**AVIS RELATIF À LA PROTECTION
CONTRE LES EVENTUELS EFFETS NOCIFS ET NUISANCES
PROVOQUÉS PAR LES RAYONNEMENTS NON IONISANTS
GÉNÉRÉS PAR DES ANTENNES ÉMETTRICES STATIONNAIRES**

Commune : SERAING - Exploitant : PROXIMUS

Référence exploitant : 41SRN_01

Rapport n° 3750 / 2023

Figure 1 : Vue en plan des lieux de séjour et des points de contrôle

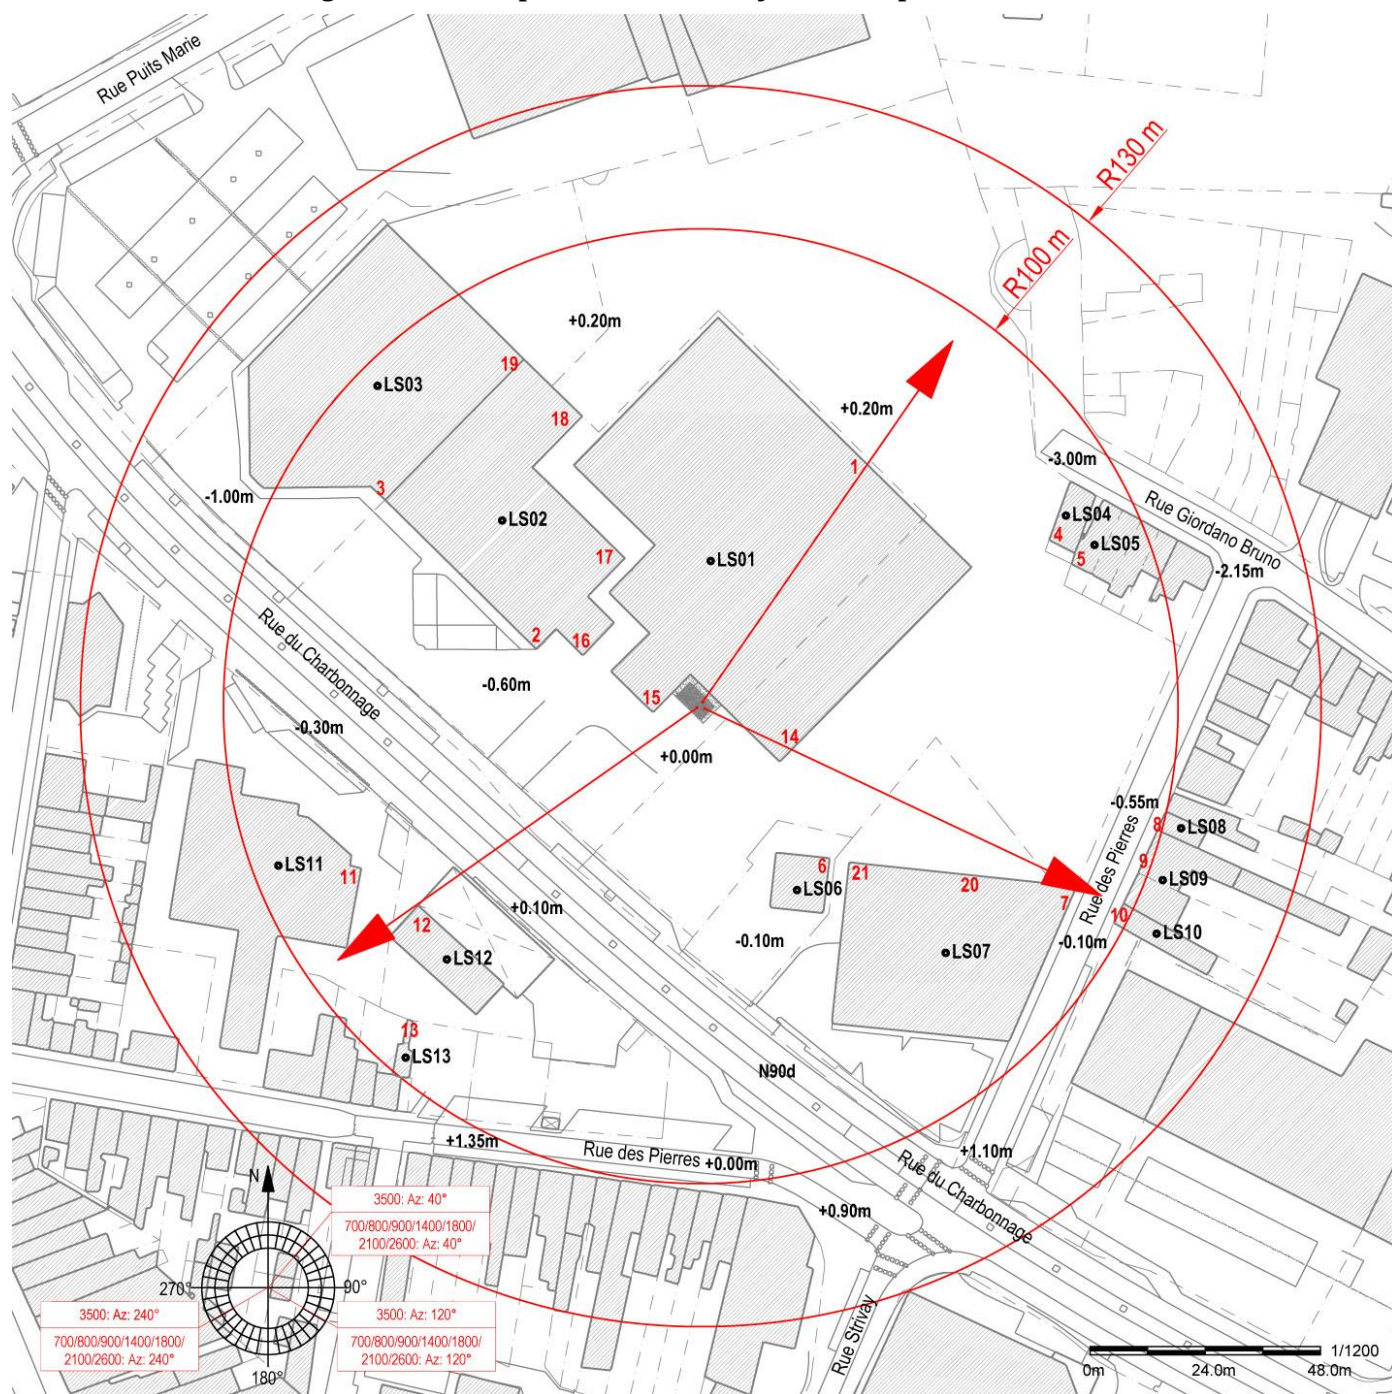
Les fréquences d'émission, la puissance rayonnée par chacune des antennes et leur gain permettent de déterminer le rayon de la zone à analyser. Tout dépassement de la limite par installation est exclu en dehors de cette zone. Le tableau 2 reprend les 35 LS² pour lesquels l'indice d'exposition est le plus élevé. Les différentes colonnes indiquent :

- le numéro du point de contrôle repris sur un des plans de la figure 1;
- le numéro du LS dans lequel se trouve le point de contrôle de la 1^{ère} colonne ;
- l'atténuation d'obstacle prise en compte pour le calcul de l'indice d'exposition dans le LS ;
- le résultat du calcul de l'indice d'exposition.

En ce qui concerne les antennes de l'installation mentionnées dans le tableau 1, la distance maximale à laquelle la limite pourrait être atteinte, à l'extérieur, est égale à 88,2 m. S'il n'y a pas de LS à une distance inférieure, les antennes respectent forcément la limite d'immission.

Dans le cas des LS situés à l'intérieur des bâtiments, une atténuation d'obstacle est prise en compte et il en résulte que la distance maximale à laquelle la limite pourrait être atteinte se réduit à 62,4 m.

Les résultats de l'évaluation décrite au paragraphe 4 indiquent que les antennes émettrices stationnaires de l'installation faisant l'objet du présent avis ne produisent pas, dans un lieu de séjour, un rayonnement électromagnétique maximum supérieur aux limites fixées à l'article 4 du décret.

Figure 2 : Vue en plan des installations d'antennes dans un rayon de 300 mètres autour de l'installation faisant l'objet de la demande d'avis

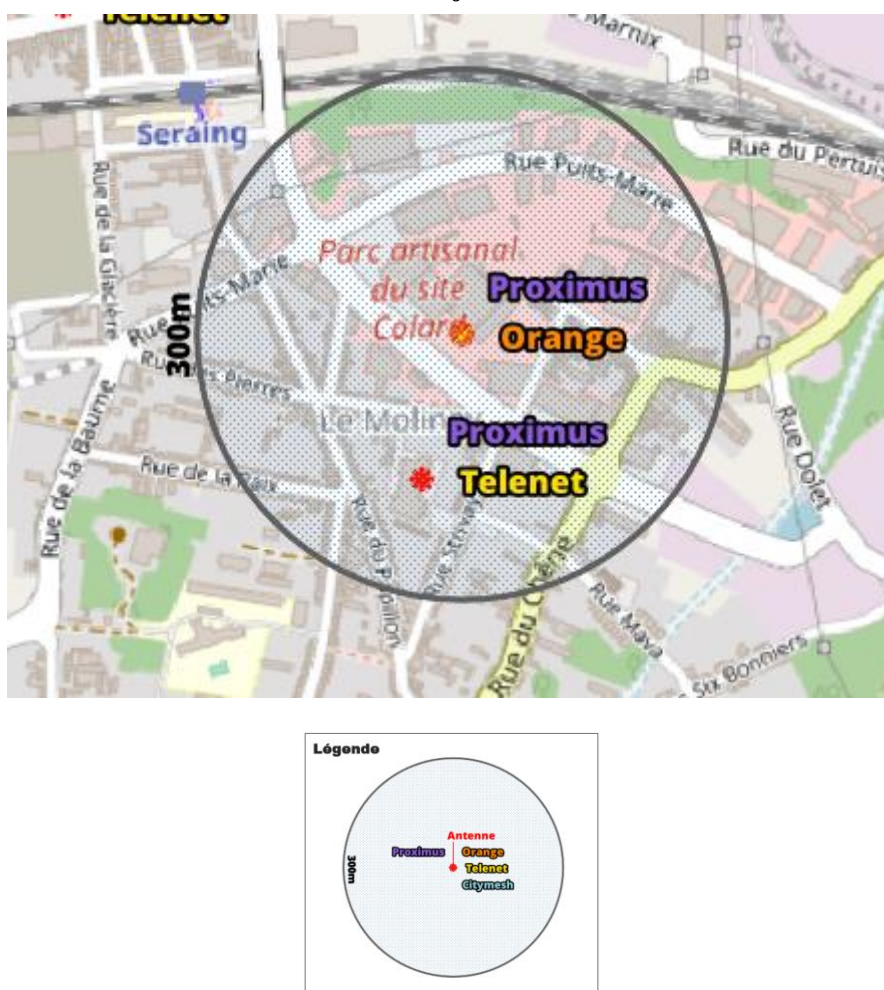
Le plan en projection verticale de la figure 2 indique la localisation des antennes actives éventuelles visées par le décret et situées dans un rayon de 300 mètres autour de l'installation référencée dans le paragraphe 2. Les données de localisation de ces antennes et les avis correspondant sont accessibles via le cadastre en ligne des antennes émettrices stationnaires⁶.

Compte tenu du nombre d'installations localisées dans la figure 2, il apparaît que l'intensité du rayonnement électromagnétique généré, dans les lieux de séjour situés à proximité de l'installation référencée dans le paragraphe 2, par l'ensemble des antennes émettrices stationnaires de l'ensemble des exploitants du même site d'antennes émettrices stationnaires respecte la limite fixée à l'article 4, § 2 du décret.
